УКАЗАНИЯ

по проектированию устройств автоматики, телемеханики и связи
на железнодорожном транспорте

Дополнение к И-49-71 по предупреждению перекрытия

выходных сигналов при РПБ системы Гипротранссыгналсвязи

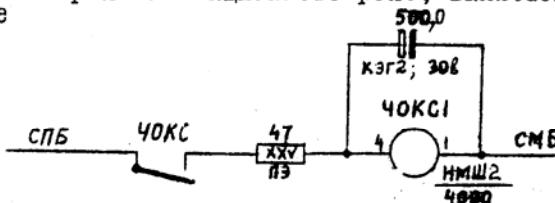
При осуществлении увязок с РПБ по альбому схем маршрутной релейной централизации выпуска 1969 г. (см.альбом ТР-66, том 2, листы II3, II5) следует предусматривать медленнодействующий повторитель перегонного контрольно-секционного реле, включаемый по нижеприведенной схеме

В схеме увязки с однопутной РПБ, на листе II3, контакты ЧОКС цепей, подключенных к клеммам I-1, I-2, 2-I3 блока "ЗХД" сигнала Н и тыловой контакт цепи блокировки реле ЧОВ, подключенный к полюсу батареи СПБ, заменить соответственными контактами реле ЧОКС1.

В схеме увязки с двухпутной РПБ, на листе II5, контакты ЧОКС цепей, подключенных к клеммам I-1, I-2, I-6 блока "С" стр.5 и контакт 4I-43 ЧОКС в цепи блокировки реле ЧОВ, заменить соответственными контактами медленнодействующего повторителя ЧОКС1.

При новом проектировании рекомендуется реле ЧОКС предусматривать типа НМТ4-3,4, в связи с чем надо исключить на листах 113, 115 альбома ТР-66 текст примечания, помеченный **.
